Avis IRSN/2017-00380

Objet : Site du Tricastin  
Centrale nucléaire d'EDF et INB d'AREVA  
Stabilité au séisme de la digue du canal de Donzère Mondragon  
Complément d'information

**Vue en coupe du tronçon aval**

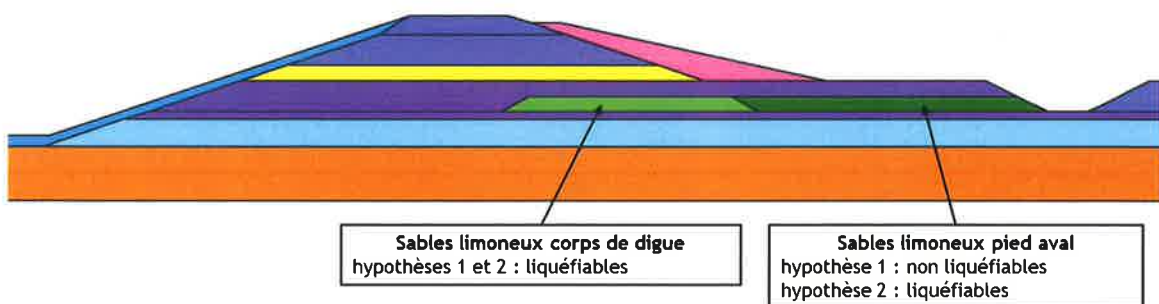
Pour ce faire, l'IRSN a distingué deux parties dans cette couche, l'une située sous le corps de digue (en vert clair sur la figure ci-dessous), l'autre située au pied aval de cette digue (en vert foncé sur la même figure).

- hypothèse 1 : la partie de la couche sablo-limoneuse située dans le corps de digue est liquéfiable ; la partie située au pied aval de la digue est non liquéfiable ;
- hypothèse 2 : la partie de la couche sablo-limoneuse située dans le corps de digue est liquéfiable ; la partie située au pied aval de la digue est également liquéfiable.

Pour l'hypothèse 1, les calculs menés par l'IRSN concluent à une absence de brèche dans la digue, que la piézométrie soit haute ou basse, en cas de SMS suivi de répliques de niveau SMHV.

Pour l'hypothèse 2, les calculs menés par l'IRSN concluent à un risque de brèche dans la digue, que la piézométrie soit haute ou basse, en cas de SMS suivi de répliques de niveau SMHV.
